敦賀発電所2号炉
敷地の地形，地質・地質構造について
(コメント回答)
補足説明資料2
ボーリングコアの再観察結果(その1)

令和3年4月15日
日本原子力発電株式会社

- 本資料は、ボーリング柱状図作成後のボーリングコアの肉眼による再観察により、破碎部範囲の見直し、節理等の破碎部としていない箇所の説明及び断層岩区分の評価を取りまとめたものである。
- 破碎部の断層岩区分の評価については、狩野・村田(1998)の定義を参考に、原岩組織の有無、細粒部の連続性・直線性、コアの硬軟等により行った。
- 本資料には、肉眼観察による断層岩区分の評価でカタクレーサイトと評価した破碎部、薄片観察による断層岩区分を実施していない破碎部を対象に取りまとめている。肉眼観察による断層岩区分の評価が断層ガウジあるいは断層角礫であり、薄片観察による断層岩区分の評価においても変更がない箇所は、薄片観察結果(補足説明資料3)に取りまとめている。
- 本資料では、K断層の連続性評価に関わる10孔について取りまとめており、その他のボーリング孔については、今後提出する。

H24-D1-1 深度45.91~48.28m:断層岩区分の評価(1/2)

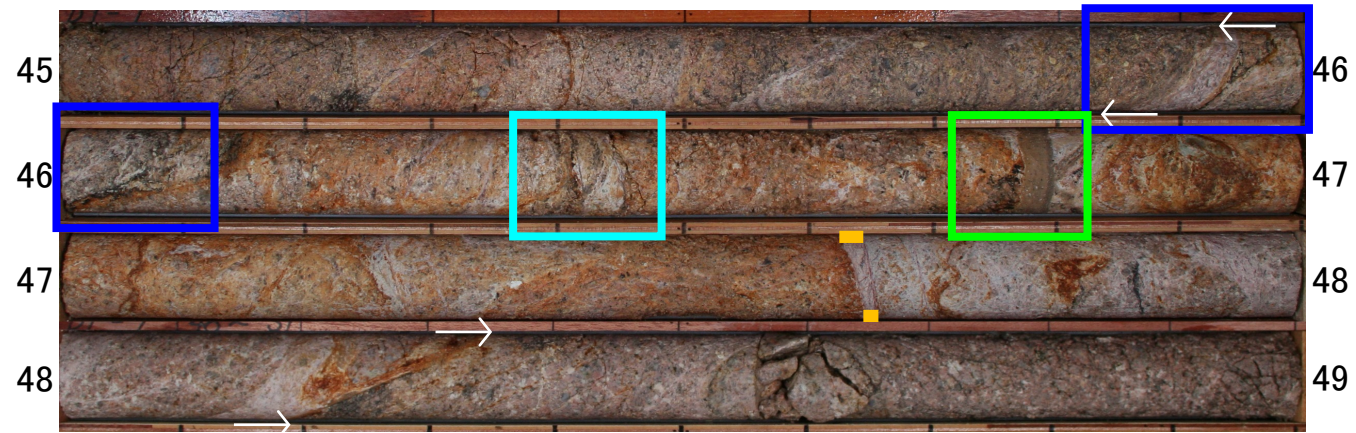
- 深度45.91~45.94mの「礫質粘土状破碎部」と記載の箇所については、本破碎部は粘土質礫状を呈するもので全体的に軟質であるが、含まれる細粒部は網目状に分布し、連続性及び直線性に乏しく、原岩組織が認められる岩片を主体とし基質も細粒化した岩片からなる組織が認められることから変質したカタクレーサイトであると判断した。
- 深度45.94~48.18mの「粘土混り礫状破碎部」と記載の箇所については、全体的にやや軟質~硬質であるが、含まれる細粒部は網目状に分布し、連続性及び直線性に乏しく、原岩組織が認められる岩片を主体とし基質も細粒化した岩片からなる組織が認められることからカタクレーサイトであると判断した。
- 深度46.41~46.45mの「砂混り粘土状破碎部」と記載の箇所については、やや硬質で、細粒部は膨縮し、直線性に乏しく、原岩組織が認められる岩片を主体とし基質も細粒化した岩片からなる組織が認められることからカタクレーサイトであると判断した。
- なお、深度46.77~46.79mのほぼ水平に分布する暗褐色の細粒部については、コア掘削時のコアの供回りによるものであり、当該区間付近のBHTV孔壁展開画像には、水平方向に分布する暗褐色の細粒部は認められない。

* 断層ガウジとした箇所については、その後、薄片試料による観察を行い、カタクレーサイトの組織の特徴が認められたことから、カタクレーサイトと判断した。(補足説明資料3)

H24-D1-1 深度45.91~48.28m:断層岩区分の評価(2/2)

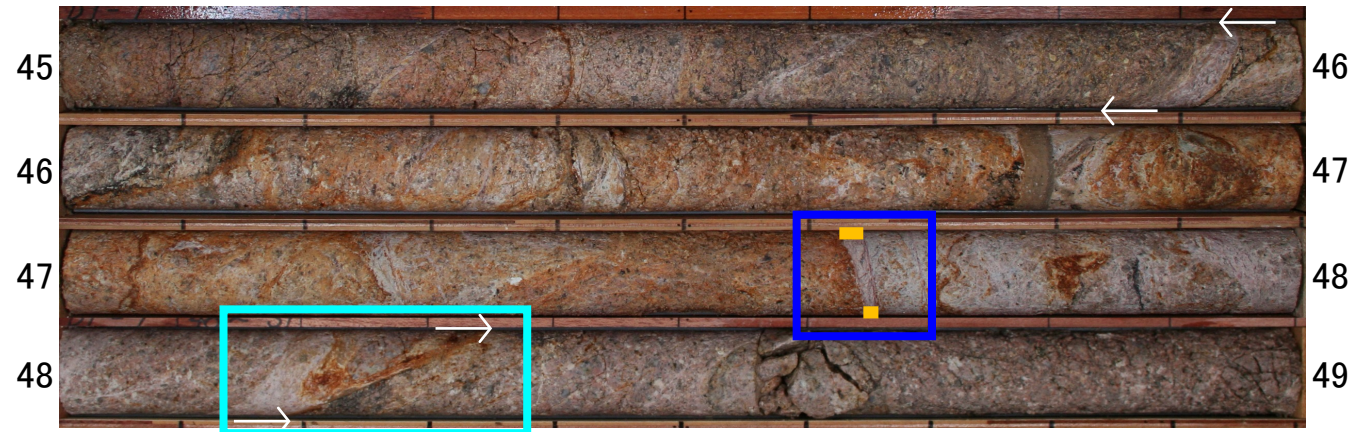
- ・深度47.64~47.65mの「砂混り粘土状破碎部」と記載の箇所については、やや軟質であり、細粒部の幅が一定で、連続性及び直線性が良く、原岩組織が認められる岩片を主体とし基質も細粒化した岩片からなる組織が認められないことから断層ガウジであると判断した。
- ・深度48.18~48.26mの「礫質粘土状破碎部」と記載の箇所については、本破碎部は粘土質礫状を呈するものである。全体的にやや硬質で、含まれる細粒部は網目状に分布し、連続性及び直線性に乏しく、原岩組織が認められる岩片を主体とし基質も細粒化した岩片からなる組織が認められることからカタクレーサイトであると判断した。
- ・深度48.26~48.28mの「砂混り粘土状破碎部」と記載の箇所については、やや硬質で、原岩組織が認められる岩片を主体とし基質も細粒化した岩片からなる組織は認められないが、灰白色の細粒部は途中でせん滅し、連続性に乏しいことからカタクレーサイトであると判断した。

H24-D1-1 深度78.77~79.19m:断層岩区分の評価

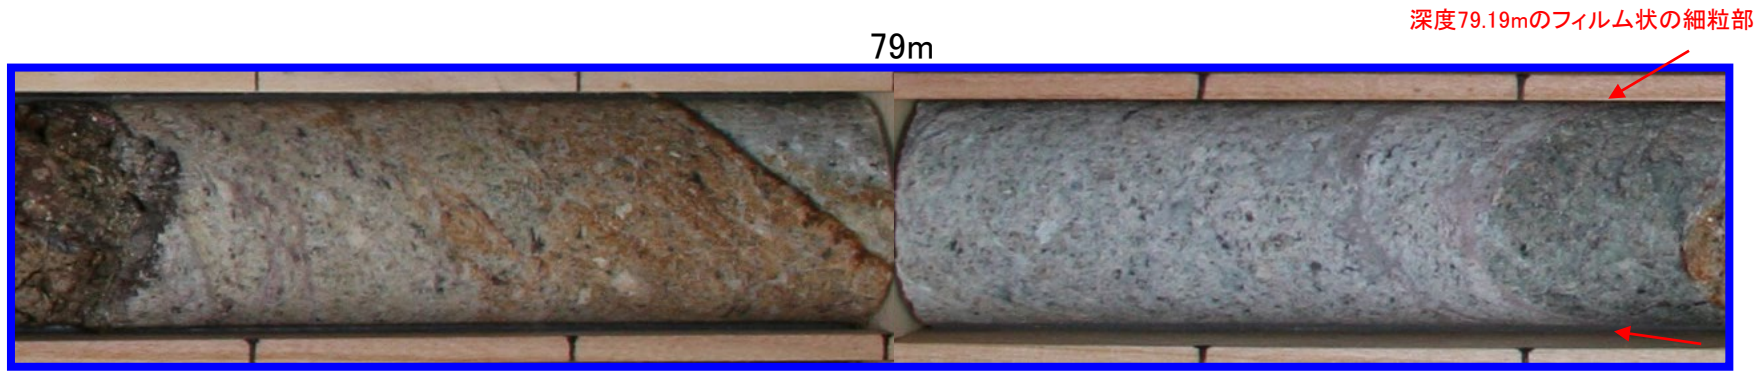
- ・深度78.77~79.19mの「粘土質礫状破碎部」と記載の箇所については、全体的にやや軟質であるが、所々、挟在する灰赤色の粘土脈は、いずれも境界面が漸移的で、連続性及び直線性に乏しく、また、全体的に原岩組織が認められる岩片を主体とし基質も細粒化した岩片からなる組織が認められることから変質したカタクレーサイトであると判断した。
- ・一方、深度79.19mにはフィルム状の細粒部が挟在しており、幅が狭いため、肉眼観察では原岩組織が認められる岩片を主体とし基質も細粒化した岩片からなる組織の有無を把握できなかったことから、断層ガウジの可能性のある破碎部として扱うこととした。

* 断層ガウジとして扱った箇所については、その後、薄片試料による観察を行い、カタクレーサイトの組織の特徴が認められたことから、カタクレーサイトと判断した。(補足説明資料3)

H24-D1-1 深度91.26～91.52m:断層岩区分の評価

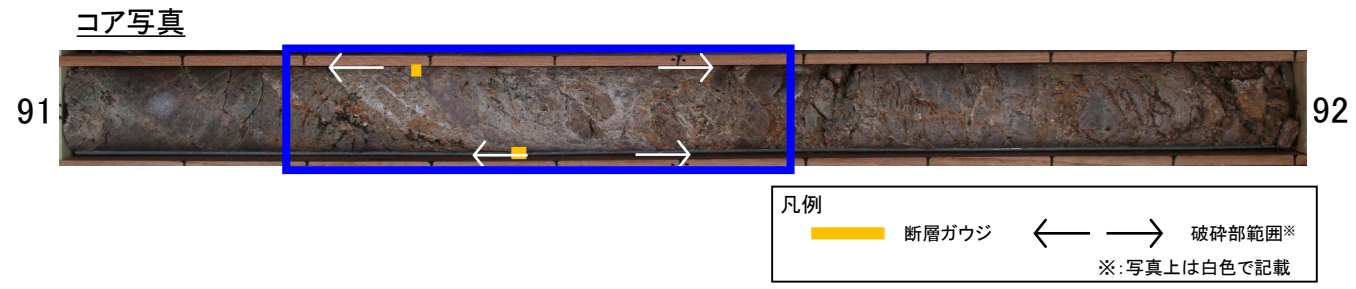
- 深度91.26～91.31mの「礫質粘土状破碎部」と記載の箇所については、本破碎部は粘土混じり礫状を呈するものである。全体的にやや軟質であるが、挟在する白色の細粒部は途中でせん滅し、連続性に乏しく、原岩組織が認められる岩片を主体とし基質も細粒化した岩片からなる組織が認められることから変質したカタクレサイトであると判断した。
- 深度91.31～91.33mの「礫混り粘土状破碎部」と記載の箇所については、粘土の境界面は凹凸があり、直線性に乏しいが、粘土はやや軟質で連続しており、原岩組織が認められる岩片を主体とし基質も細粒化した岩片からなる組織が認められないことから断層ガウジとして扱った。
- 深度91.33～91.52mの「粘土混り礫状破碎部」と記載の箇所については、全体的にやや軟質で、含まれる細粒部は網目状に分布し、連続性及び直線性に乏しく、原岩組織が認められる岩片を主体とし基質も細粒化した岩片からなる組織が認められることから変質したカタクレサイトであると判断した。

* 断層ガウジとして扱った箇所については、その後、薄片試料による観察を行い、カタクレサイトの組織の特徴が認められたことから、カタクレサイトと判断した。(補足説明資料3)

H24-D1-1 深度93.12~93.24m:断層岩区分の評価

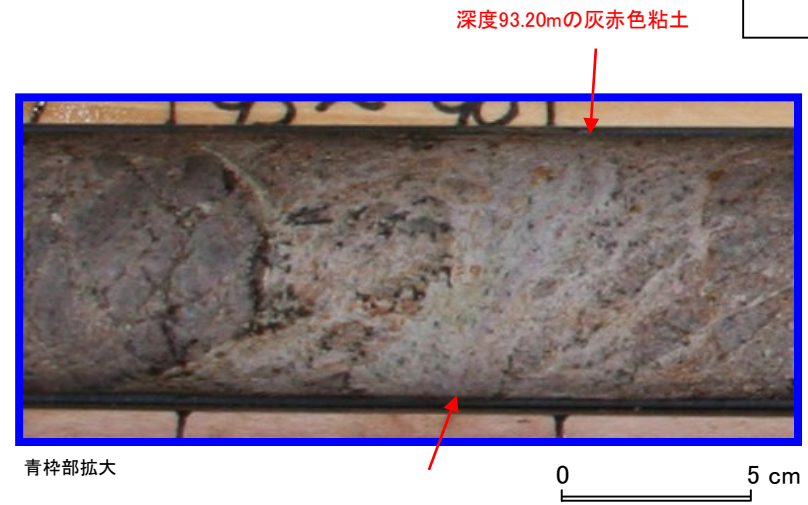
- 深度93.12~93.20m及び深度93.20~93.24mの「礫質粘土状破碎部」と記載の箇所については、本破碎部は粘土質~粘土混じり礫状を呈するものである。やや軟質~やや硬質であるが、含まれる細粒部は網目状に分布し、連続性及び直線性に乏しく、原岩組織が認められる岩片を主体とし基質も細粒化した岩片からなる組織が認められることから変質したカタクレーサイトであると判断した。
- 深度93.20mの「粘土状破碎部」と記載の箇所については、幅が狭いため、原岩組織が認められる岩片を主体とし基質も細粒化した岩片からなる組織の有無を把握できなかったが、やや軟質で、粘土の連続性及び直線性が良いことから断層ガウジであると判断した。

* 断層ガウジとした箇所については、その後、薄片試料による観察を行い、カタクレーサイトの組織の特徴が認められたことから、カタクレーサイトと判断した。(補足説明資料3)

H27-B-1 深度33.17m: 破碎部としていない箇所

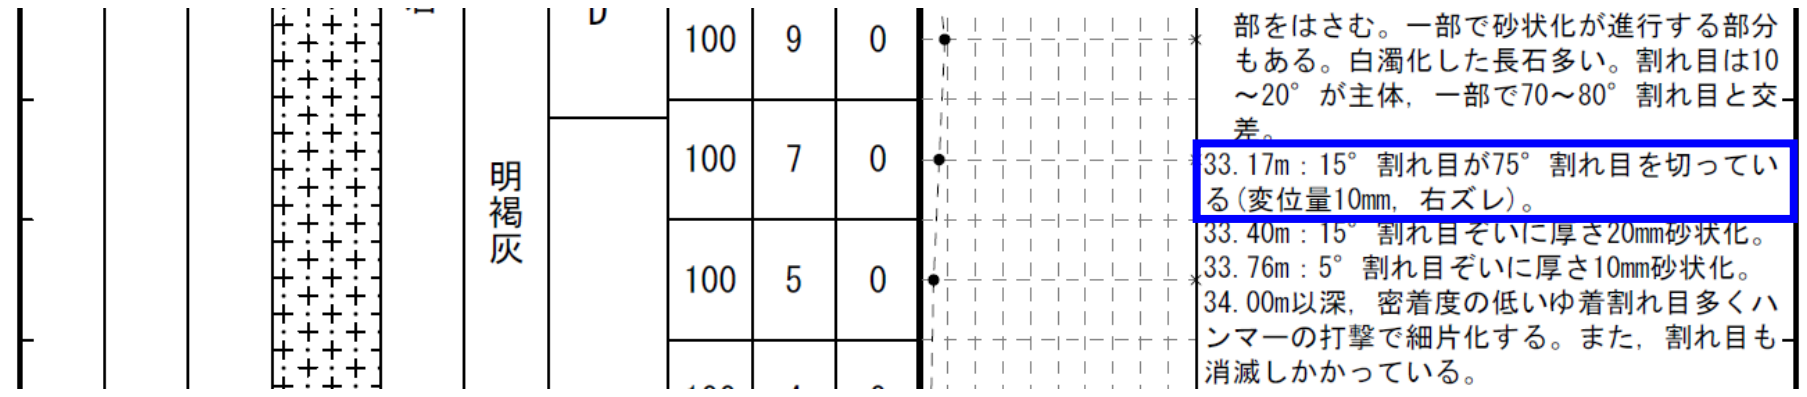
・「33.17m: 15° 割れ目が75° 割れ目を切っている(変位量10mm, 右ズレ)」と記載の箇所については、低角度の割れ目には細粒部が認められず、割れ目周辺の岩盤には原岩組織が認められ、低角度の割れ目に系統的な割れ目も存在しないことから、破碎部ではないと判断した。

H27-B-1 深度46.73m: 破碎部としていない箇所

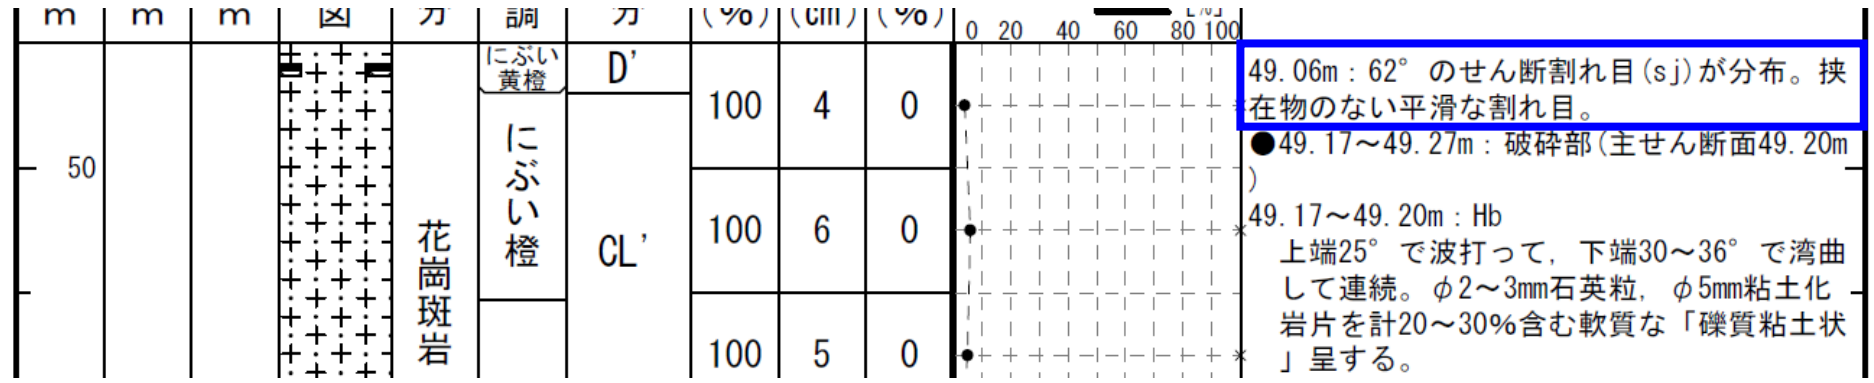
・「46.73m: 55° せん断割れ目。幅1mm赤褐色粘土伴う。」と記載の箇所については、赤褐色粘土は途中でせん滅し、赤褐色粘土の直下の灰白色の細粒部も不連続で、いずれも連続性に乏しく、割れ目周辺の原岩組織も明瞭に認められる。また、同様な灰白色の細粒部は、深度46.20m以深に様々な方向で認められることから、破碎部ではないと判断した。

H27-B-1 深度75.57～76.00m: 断層岩区分の評価

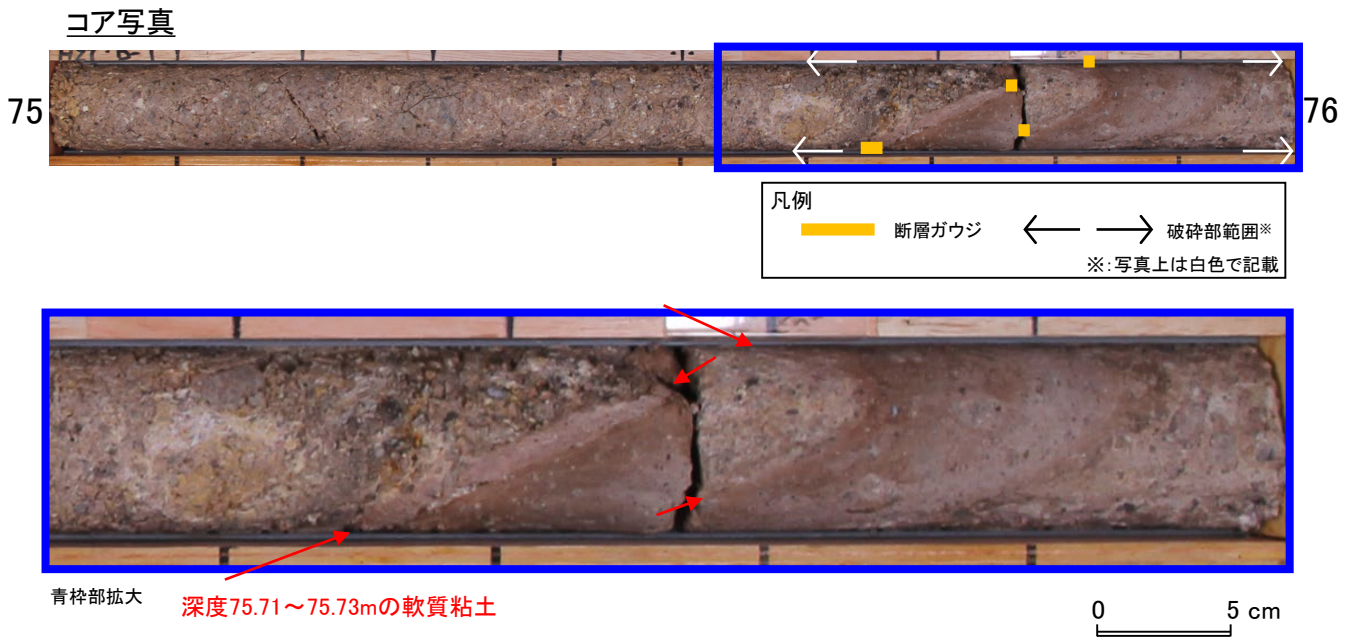
- 深度75.57～75.71mの「粘土混じり岩片状」と記載の箇所については、全体的に軟質であるが、含まれる細粒部は局所的に分布し、連続性及び直線性に乏しく、原岩組織が認められる岩片を主体とし基質も細粒化した岩片からなる組織も認められることから変質したカタクレーサイトであると判断した。
- 深度75.71～75.73mの「軟質粘土(ガウジ)」と記載の箇所については、粘土の連続性及び直線性に乏しいが、粘土は軟質で、原岩組織が認められる岩片を主体とし基質も細粒化した岩片からなる組織も認められないことから断層ガウジとして扱った。
- 深度75.73～75.93mの「半固結状の「礫質粘土状」と記載の箇所については、細粒部の連続性及び直線性が良く、原岩組織が認められる岩片を主体とし基質も細粒化した岩片からなる組織も認められないが、硬質であることからカタクレーサイトであると判断した。
- 深度75.93～76.00mの「粘土混じり～粘土質岩片状」と記載の箇所については、全体的にやや軟質であるが、含まれる細粒部は網目状に分布し、連続性及び直線性に乏しく、原岩組織が認められる岩片を主体とし基質も細粒化した岩片からなる組織も認められることから変質したカタクレーサイトであると判断した。

* 断層ガウジとして扱った箇所については、その後、薄片試料による観察を行い、カタクレーサイトの組織の特徴が認められたことから、カタクレーサイトと判断した。(補足説明資料3)

H27-B-1 深度116.87~118.26m: 破碎部としていない箇所

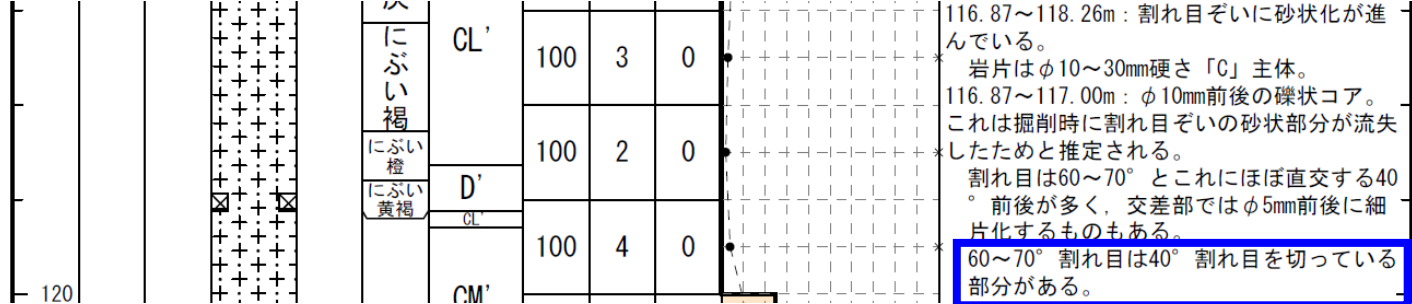
・「60~70° 割れ目は40° 割れ目を切っている部分がある。」と記載の箇所については、60~70° 割れ目沿いに細粒部の伴わない、もしくは細粒部は局所的にしか分布せず、60~70° 割れ目周辺の原岩組織が明瞭に認められることから、破碎部ではないと判断した。

H27-B-1 深度139.82~139.88m: 断層岩区分の評価

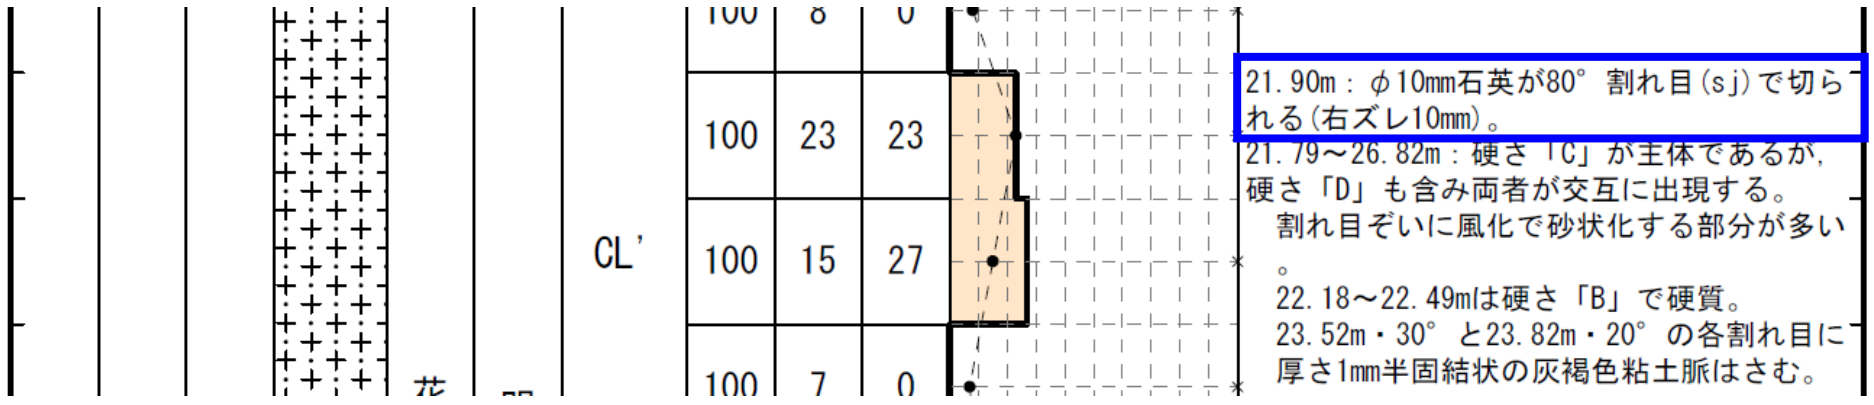
・深度139.82mの「軟弱粘土(ガウジ)」と記載の箇所については、幅が狭いため、原岩組織が認められる岩片を主体とし基質も細粒化した岩片からなる組織の有無を把握できなかったが、軟質で、粘土の連続性及び直線性が良いことから断層ガウジであると判断した。

・深度139.82~139.88mの「砂混じり岩片状」と記載の箇所については、マンガン汚染で原岩組織が認められる岩片を主体とし基質も細粒化した岩片からなる組織は不明瞭であるが、粘土脈を伴わず、硬質であることからカタクレーサイトであると判断した。

* 断層ガウジとした箇所については、その後、薄片試料による観察を行い、カタクレーサイトの組織の特徴が認められたことから、カタクレーサイトと判断した。(補足説明資料3)

H27-B-2 深度21.90m: 破碎部としていない箇所

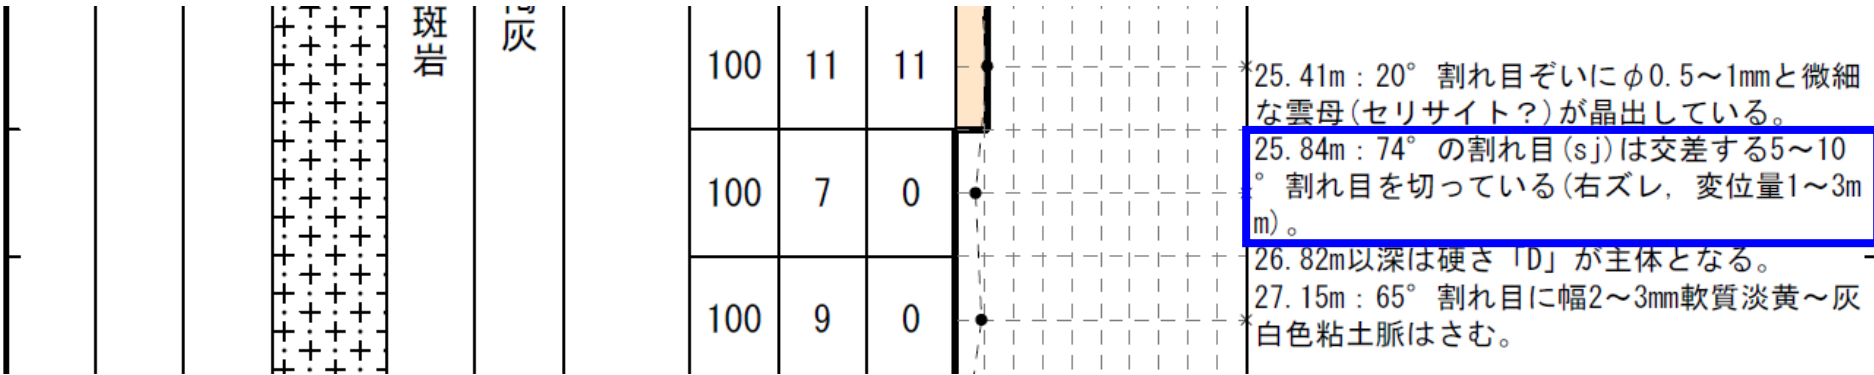
・「21.90m: φ10mm石英が80° 割れ目(sj)で切られる(右ズレ10mm)。」と記載の箇所については、石英粒子は高角度割れ目で割れているが、ずれは認められない。また、高角度割れ目には細粒部が認められず、割れ目周辺の岩盤には原岩組織が認められ、高角度割れ目に系統的な割れ目も存在しない。また、高角度割れ目と交差する褐色化した低角度割れ目にずれが認められないことから、破碎部ではないと判断した。

H27-B-2 深度25.84m: 破砕部としていない箇所

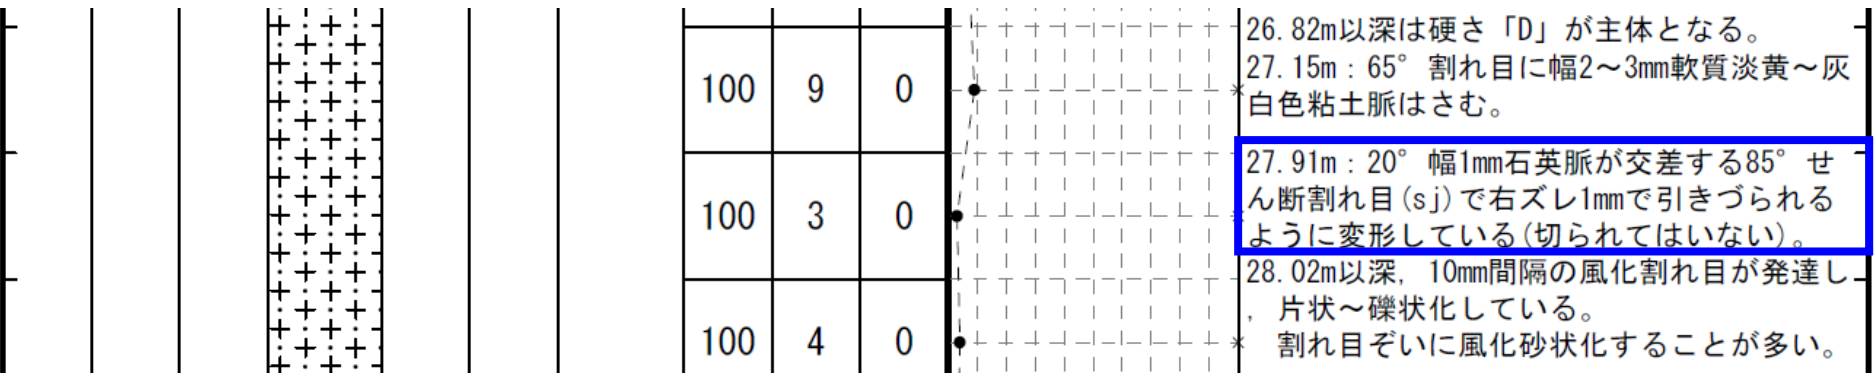
「25.84m: 74° の割れ目(sj)は交差する5~10° 割れ目を切っている(右ズレ, 変位量1~3mm)。」と記載の箇所については, 高角度の割れ目には細粒部が認められず, 割れ目周辺の岩盤には原岩組織が認められ, 高角度割れ目に系統的な割れ目も存在しないことから, 破砕部ではないと判断した。なお, 深度25.80mにある, 当該の高角度割れ目と交差する低角度割れ目にずれは認められないことから, 切られているとした低角度割れ目については, コアをコア箱に収納したときに生じたずれの可能性がある。

H27-B-2 深度60.26～60.69m: 断層岩区分の評価

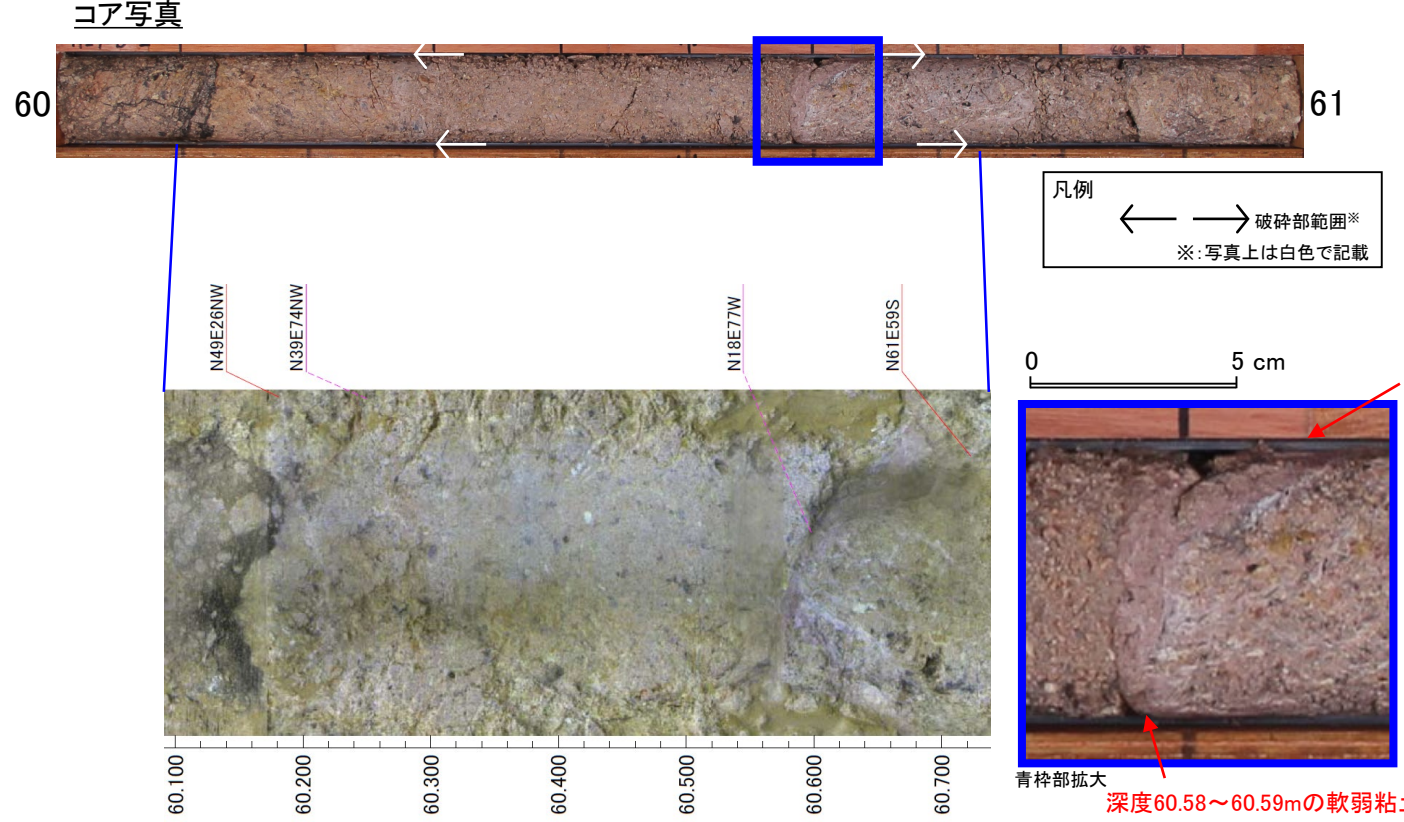
- 深度60.26～60.58mの「礫質砂」状」と記載の箇所については、コアでは機械割れで礫質砂状を呈するが、BHTV孔壁展開画像では、原岩組織が認められる岩片を主体とし基質も細粒化した岩片からなる組織が認められる。また、含まれる細粒部は局所的に分布し、連続性及び直線性に乏しく、上位の健岩部との境界も漸移的で直線性に乏しいことからカタクレーサイトであると判断した。
- 深度60.58～60.59mの「軟弱粘土(ガウジ)」と記載の箇所については、軟質で、原岩組織が認められる岩片を主体とし基質も細粒化した岩片からなる組織も認められないが、粘土の境界面は波打ち直線性に乏しいことから変質したカタクレーサイトであると判断した。
- 深度60.59～60.69mの「φ5～20mm硬さ「E」岩片と岩片間の粘土化～砂状化部」と記載の箇所については、粘土混じり礫状を呈し、やや軟質であるが、含まれる細粒部は網目状に分布し、連続性及び直線性に乏しく、原岩組織が認められる岩片を主体とし基質も細粒化した岩片からなる組織も認められることから変質したカタクレーサイトであると判断した。

* 深度60.58～60.59mの粘土については、その後、薄片試料による観察を行い、カタクレーサイトの組織の特徴が認められたことから、カタクレーサイトと判断した。(補足説明資料3)

H27-B-2 深度114.65m: 破碎部としていない箇所

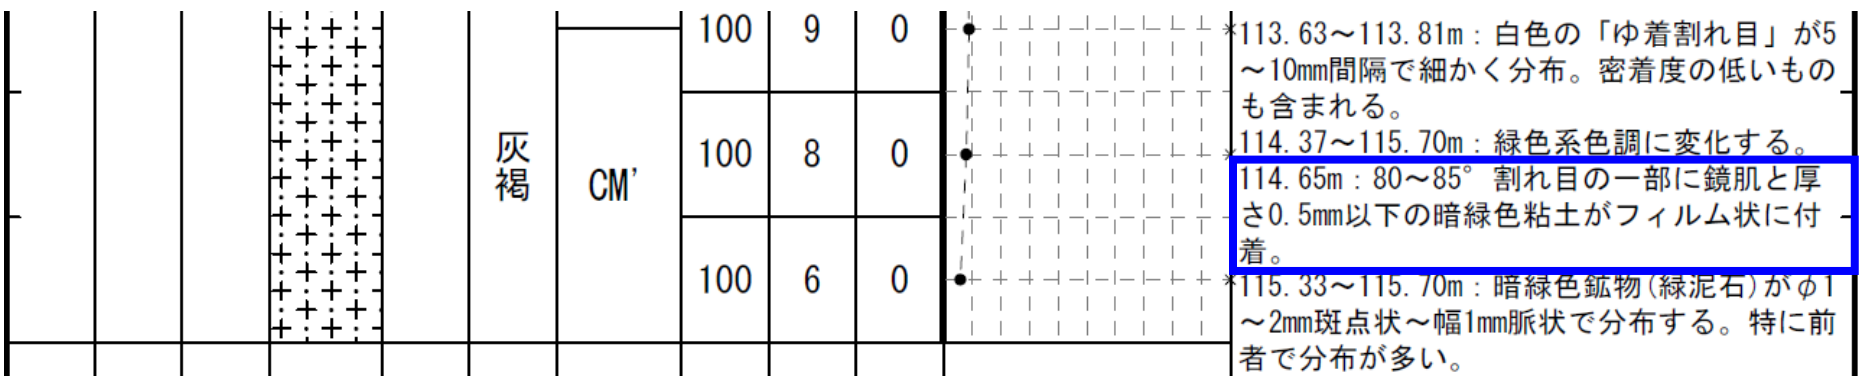
・「114.65m: 80~85° 割れ目の一部に鏡肌と厚さ0.5mm以下の暗緑色粘土がフィルム状に付着。」と記載の箇所については、割れ目は湾曲して直線性に乏しく、割れ目周辺の岩盤に原岩組織が認められ、系統的な割れ目も存在しないことから、破碎部ではないと判断した。
